Construction d'un collège et de ses équipements sportifs dans le quartier de Beutre (Mérignac)

DOSSIER DE DEMANDE DE DEROGATION AU TITRE DE LA DESTRUCTION DES ESPECES PROTEGEES

MEMOIRE EN REPONSE AUX OBSERVATIONS DU CSRPN EN DATE DU 14 DECEMBRE 2022

Figure 2 : Localisation des 5 sites étudiés pour l'implantation du futur collège

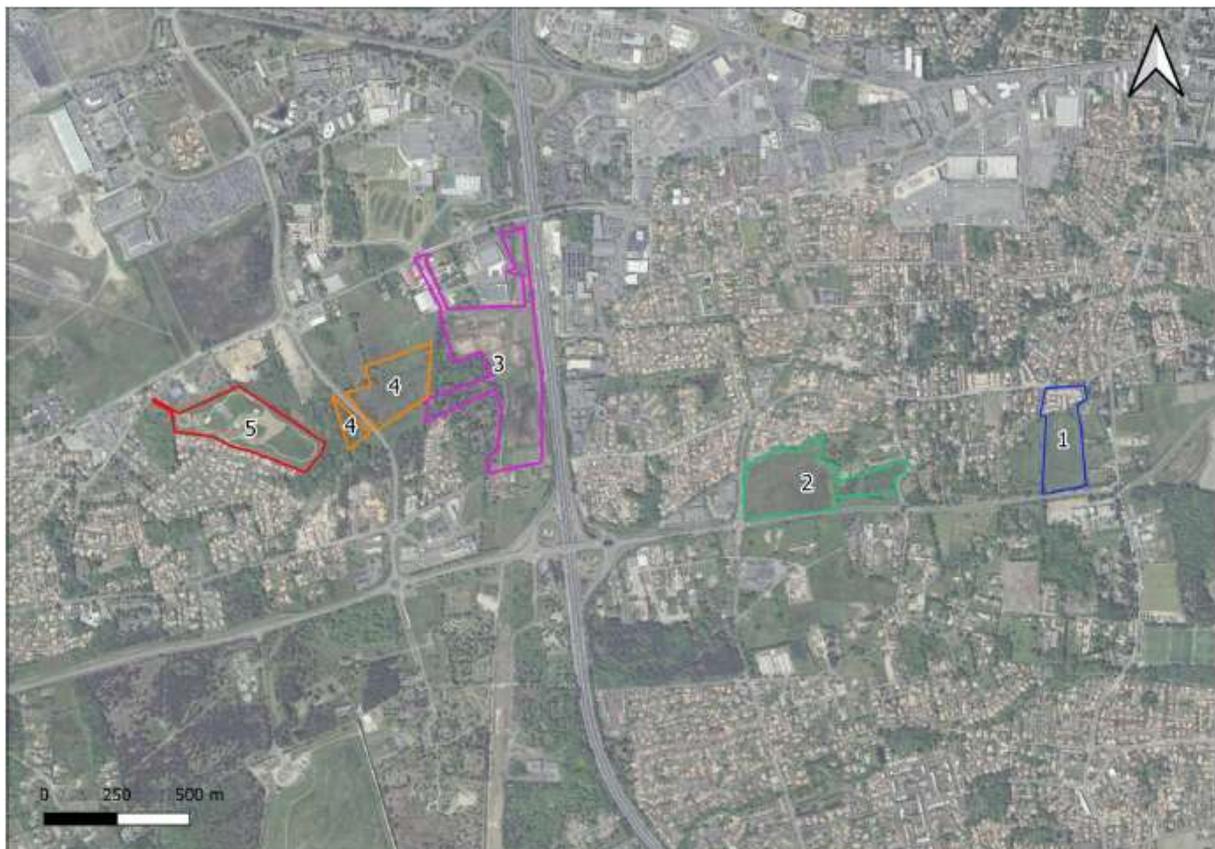
Il est bien envisagé deux variantes mais qui concernent un même site. Il était attendu d'autres emplacements possibles dans l'agglomération de Mérignac avec une vraie alternative d'aménagement et une grille multicritères conduisant au projet mieux disant. Il n'en est rien. C'est l'opportunité du terrain à construire qui conduit au choix...

Lors de la prospection foncière pour trouver un site sur la commune de Mérignac, cinq ensembles fonciers ayant la taille suffisante dans le secteur recherché, ont été repérés :

A l'issue de l'analyse préliminaire, il a été décidé d'écarter les sites N°1 et 2 en intra-rocade, et de privilégier pour la suite de l'analyse multicritère les 3 sites extra-rocade N°3, 4 et 5.

Figure 4 : Emprise des variantes d'accès sur les habitats d'espèces

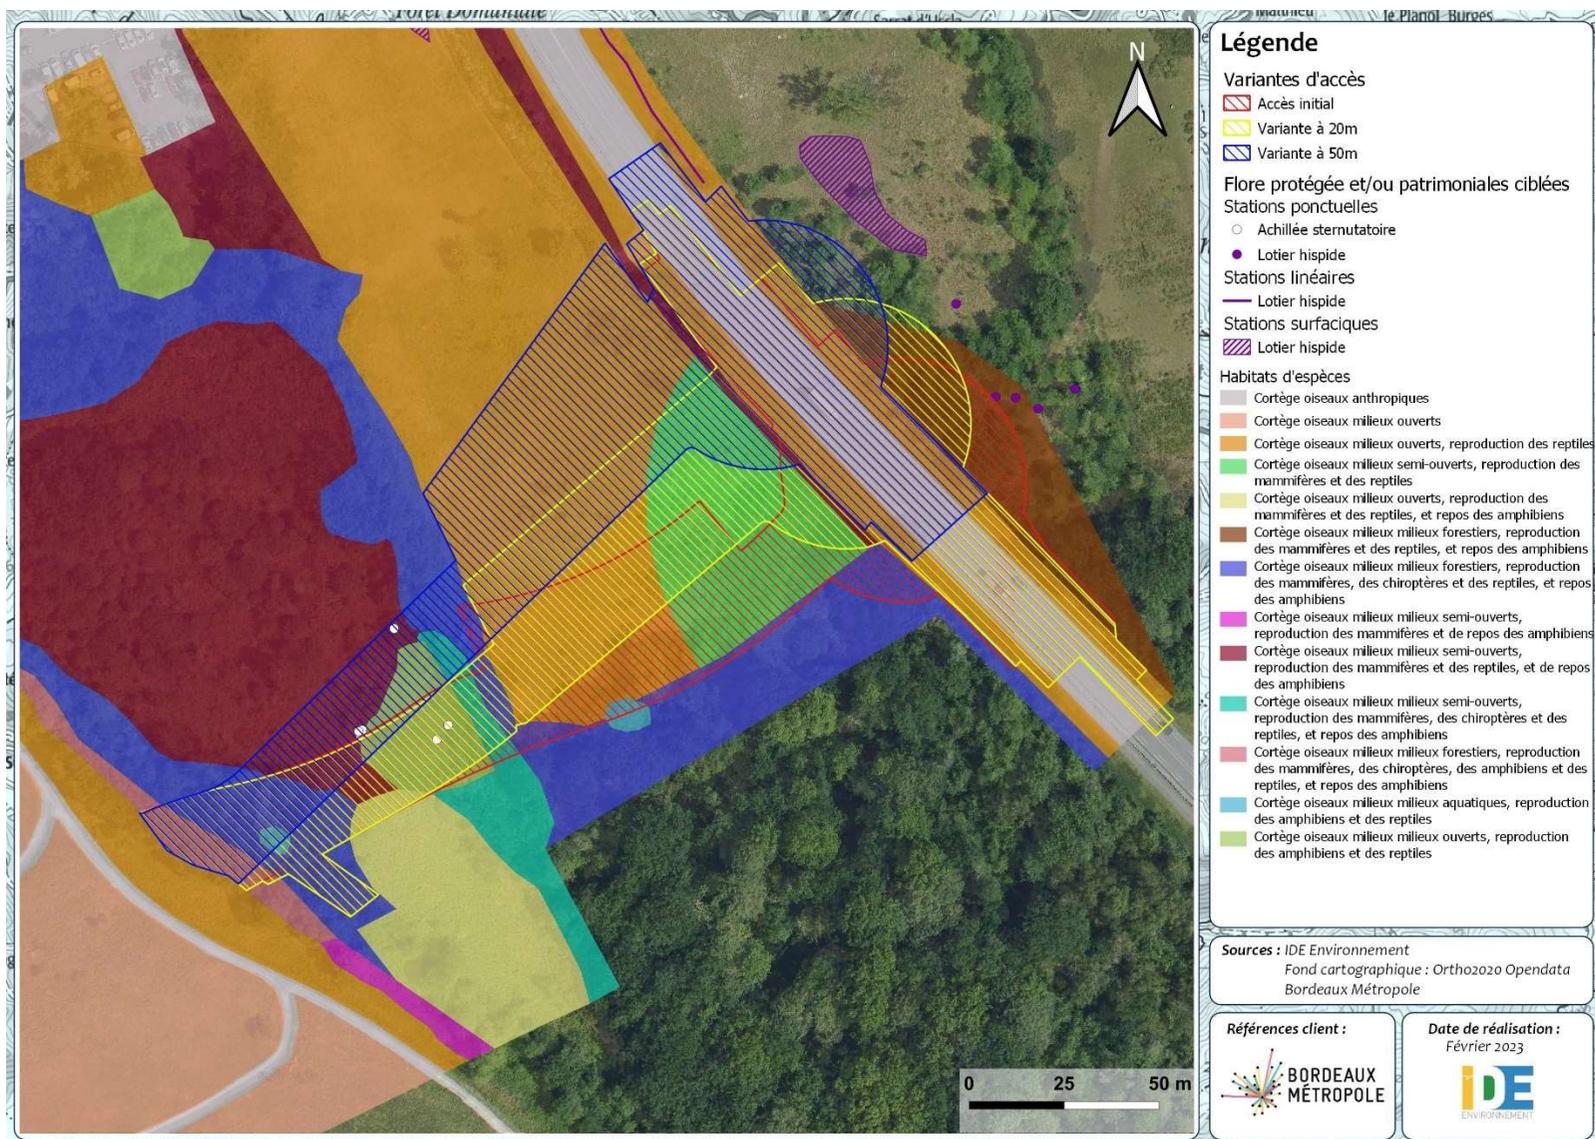
L'évitement : Le projet n'évite pas ou insuffisamment le corridor écologique. Pas de mesure d'évitement de mares sur le tracé du raccordement entre l'avenue et le collège, de même pour des arbres remarquables au nord du boisement dit EBC, de même pour la station botanique de l'Acchillée sternutatoire. Une alternative au projet sur l'avenue de l'Argonne aurait été appréciée. **En conclusion les mesures d'évitement sont très insuffisantes.**

Bordeaux Métropole propose de réétudier le tracé de la voie en proposant un tracé alternatif pour éviter les boisements matures et la mare.

- Une variante avec un décalage de l'accès de 20 mètres vers le nord. Cette variante induit un décalage du rond-point vers le nord et traverse la zone humide sur sa surface la plus restreinte (identique à la solution initiale) ;
- Une variante avec un décalage de l'accès de 50 mètres vers le nord. Cette variante induit un décalage important du rond-point vers le nord ainsi qu'un décalage de la section raccordant le collège et passant par la zone humide.

La variante présentant le moins d'incidences sur la biodiversité est la variante avec un décalage de 50 mètres vers le nord. Elle semble être le meilleur compromis et permet de répondre, en partie, aux demandes du CSRPN, à savoir éviter totalement le boisement et une des mares. Aucune des variantes ne permet cependant d'éviter la zone humide et le décalage de 50 mètre souhaité par le CSRPN engendre davantage d'impact sur celle-ci.

Sur la base des recommandations du CSRPN et au regard de l'analyse des variantes présentée, Bordeaux Métropole a donc fait le choix de retenir la variante à 50 m dans le cadre du projet d'aménagement. Les incidences résiduelles et les besoins de compensation à considérer pour le projet global sont donc les suivants :

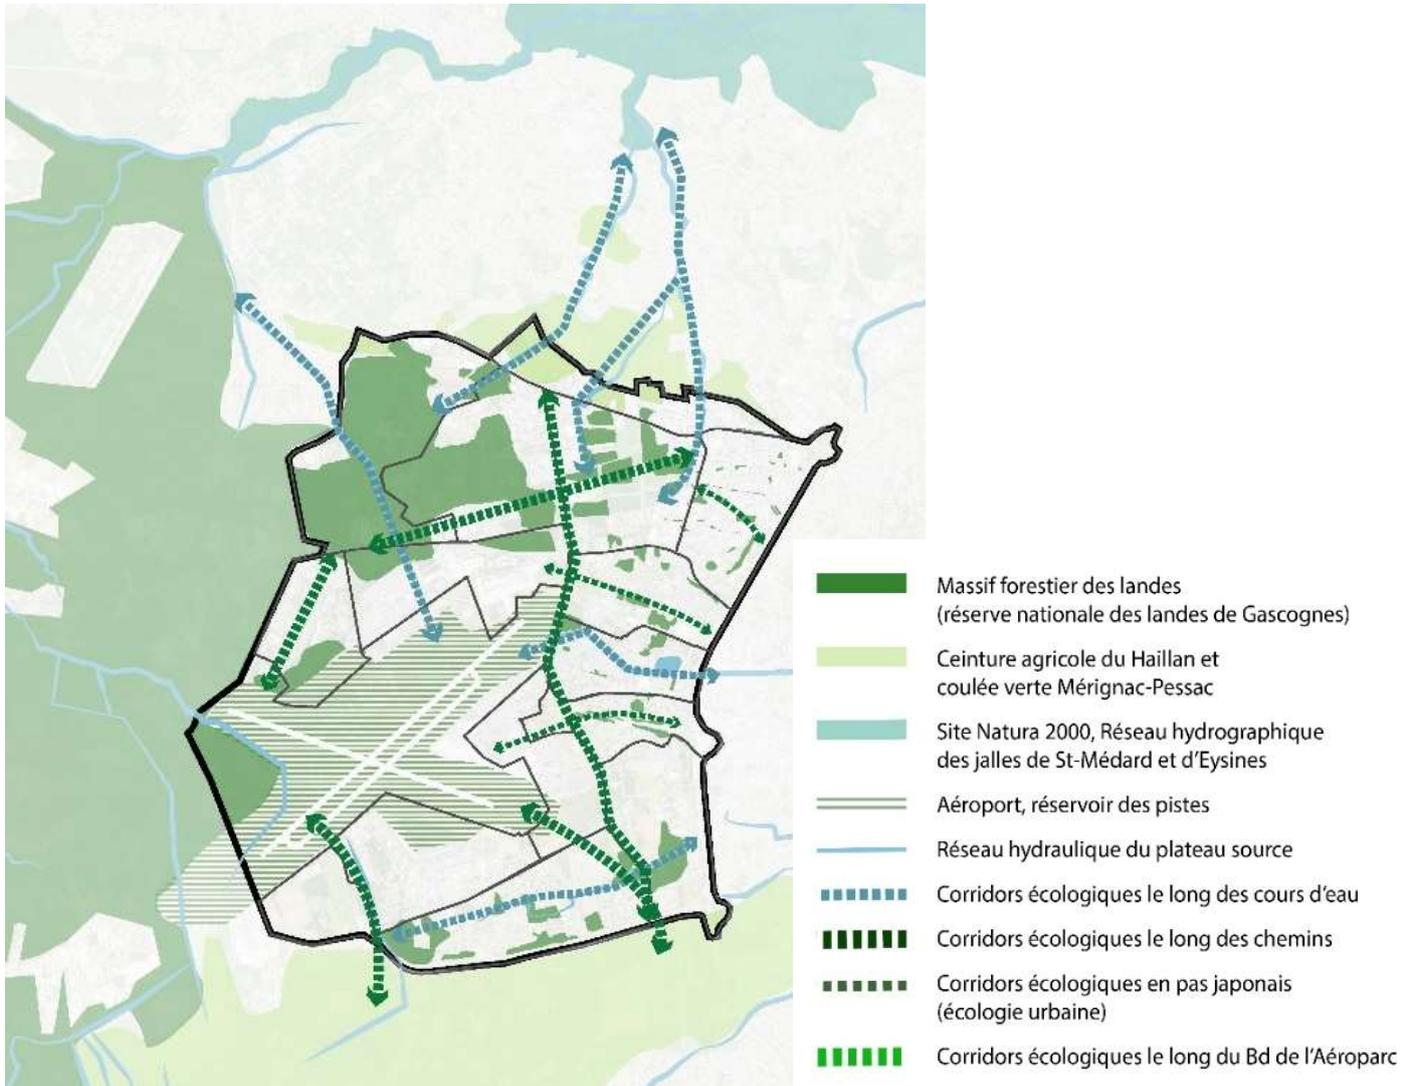
Au-delà des enjeux liés à l'écologie de chaque espèce, la continuité des corridors écologiques est mal appréciée. Le projet d'aménagement va en effet gravement interrompre une continuité qui figure au SRADDET (page 226) qui relie la ceinture agricole du Haillan et la coulée verte Mérignac-Pessac au réservoir de biodiversité des alentours de l'aéroport et dont il n'est pas suffisamment tenu compte dans l'aménagement. La responsabilité en incombe principalement au raccordement routier entre le collège et l'avenue Roland Garros qui aurait dû être évité et repositionné ailleurs. Enfin la majeure partie des sites de reproduction des amphibiens sera affectée par les travaux.

La fonctionnalité écologique et le rôle du périmètre de projet au regard des corridors écologiques ont été étudiés à différentes échelles. En effet, ni le SRADDET ni le PLUi de Bordeaux Métropole ne mettent en relief la présence d'une trame verte et bleue fonctionnelle sur le site de projet (Cf chapitre 5.3.4 du dossier de demande de dérogation au titre de la destruction d'espèces protégées de novembre 2022).

Le diagnostic écologique mené par Ecosphère, qui a identifié des corridors de biodiversité pressentis sur le territoire de l'OIM conforte cette analyse (voir carte ci-après) :

Figure 7 : Localisation de la zone de compensation complémentaire avec la variante d'accès à 50 mètres

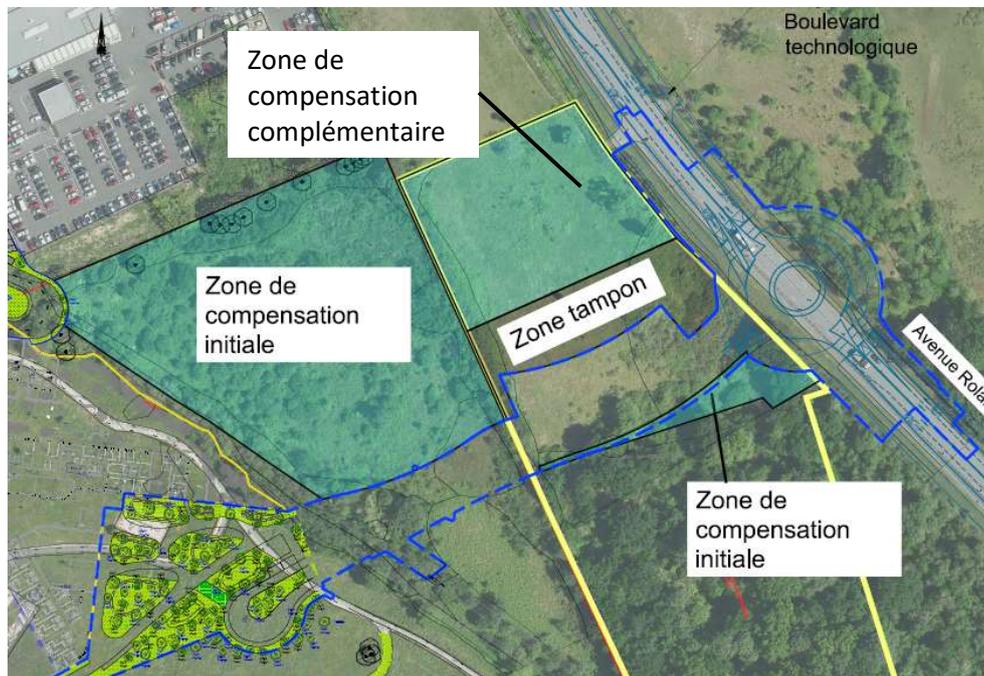
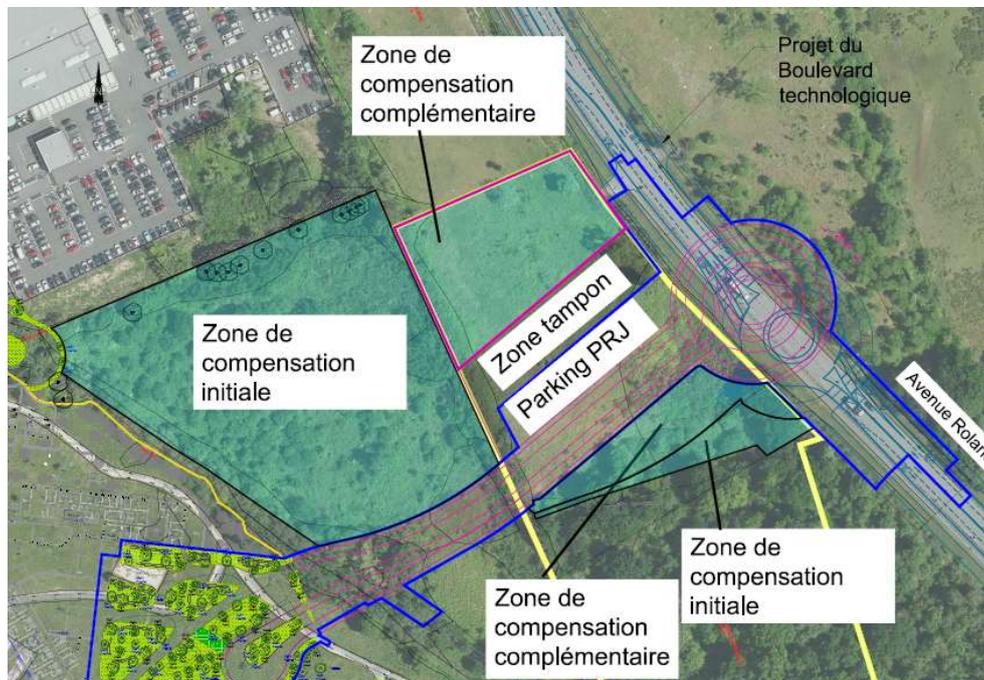
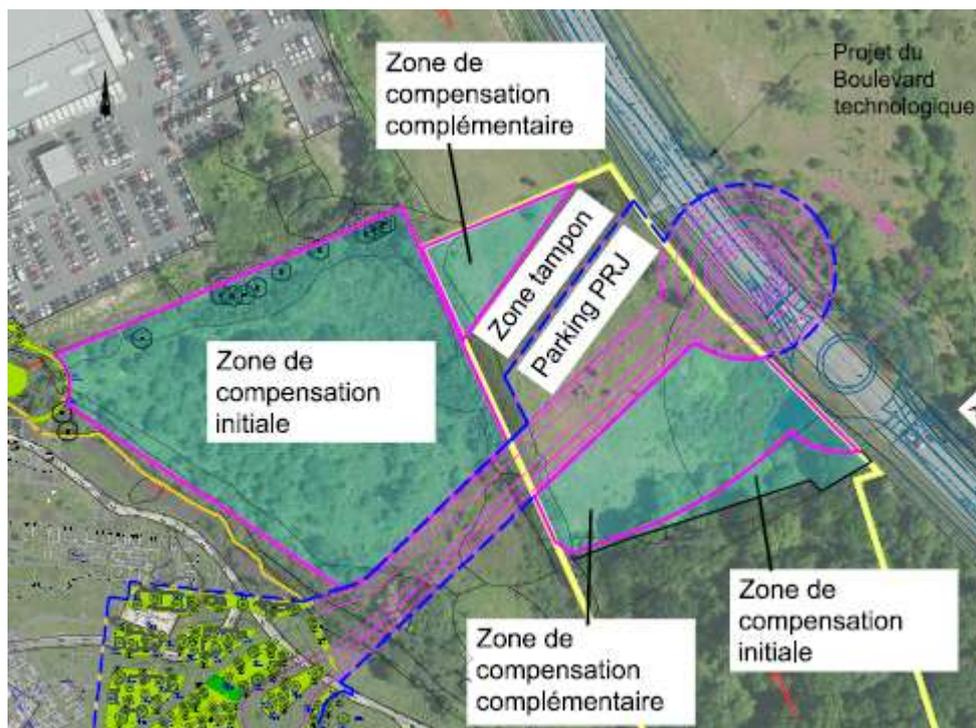
Les mesures de compensation : elles reposent essentiellement et malheureusement sur des mesures in situ par la réouverture du milieu par débroussaillage et abattage d'arbres sur la partie exclue d'aménagement (choix de projet alternatif qui évite la partie en ZHumide) MC1,
par la replantation d'arbres sur milieux dégradés,
par la restauration de la circulation de l'eau au sein de la zone humide restaurée,
par la mise en sénescence de la Saussaie sur 1.500 m²...

Les ratios de compensation sont à revoir à la hausse et la séquence ERC à améliorer pour apporter une réelle plus-value écologique au projet. Les espèces des milieux boisés ne font pas l'objet de mesures de compensation spécifiques si ce n'est la mise en sénescence inadéquate (voir plus loin).

Des mesures de compensation complémentaires ont par ailleurs été examinées afin d'**élargir la compensation sur une partie du terrain sous maîtrise foncière de Bordeaux Métropole en faveur des espèces des milieux semi-ouverts/ouverts**.

Les résultats de l'analyse des impacts du tracé proposé par le bureau d'études ont permis de définir les nouveaux besoins de compensations. Ci-dessous, les différents secteurs envisagés en fonction de la variante d'accès pour répondre à la demande de surface de compensation supplémentaire du CSRPN. Il est à noter que la parcelle
